改善箇所説明図

基準不適合発生箇所

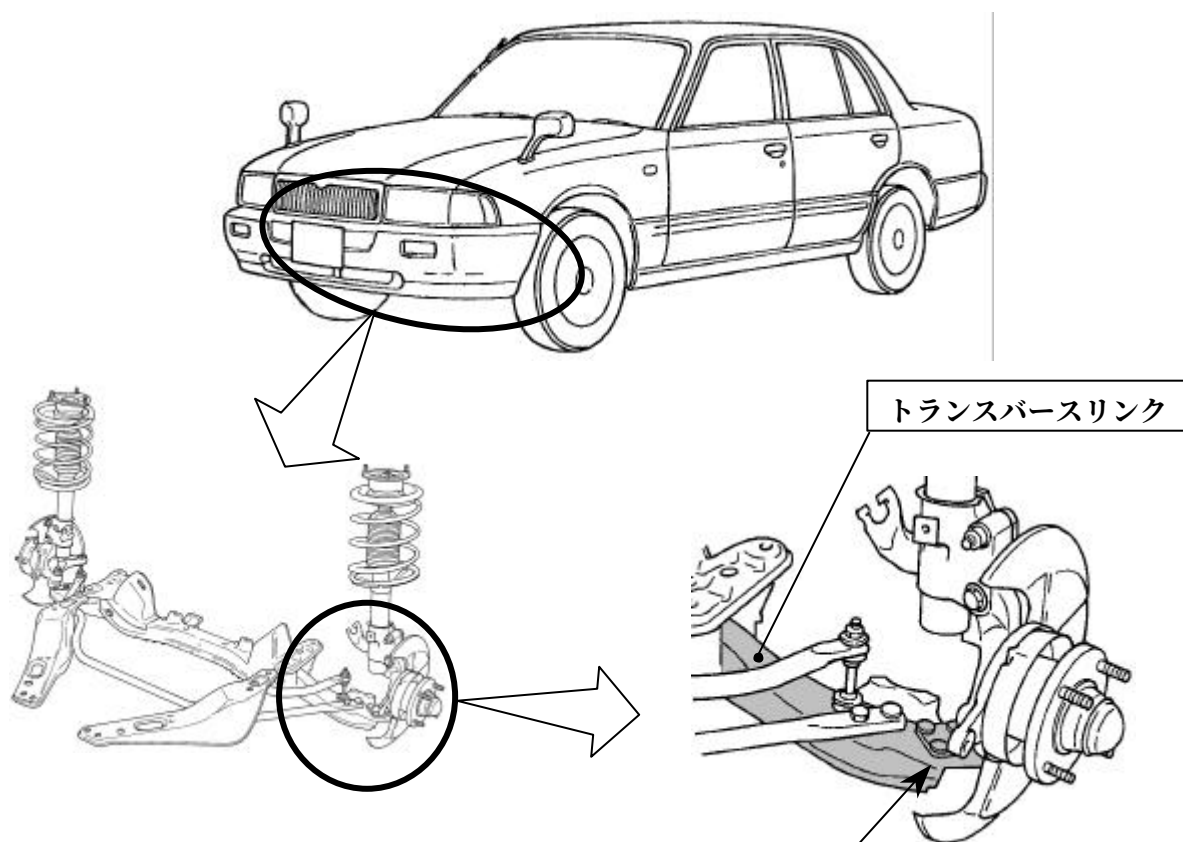
主にタクシーとして使用している車両の前輪緩衝装置において、トランスバースリンクの強度が不足しているため、坂道走行の繰り返しなど、厳しい条件下で長期にわたり使用を続けると、当該リンクに亀裂が発生するおそれがある。そのため、亀裂が発生した状態で、さらに当該リンクに路面干渉等の過大な力が加わると、亀裂が進行し、最悪の場合、当該リンクが破断して、走行不能に至るおそれがある。

全車両、当該トランスバースリンクを対策品と交換する。なお、部品の供給に時間を要することから、当面の暫定措置として、全車両、トランスバースリンクの亀裂有無を点検し、亀裂があるものは対策品と交換し、亀裂がないものは、後日対策品と交換する。

識別：トランスバースリンク後面に白色ペイントを塗布する。
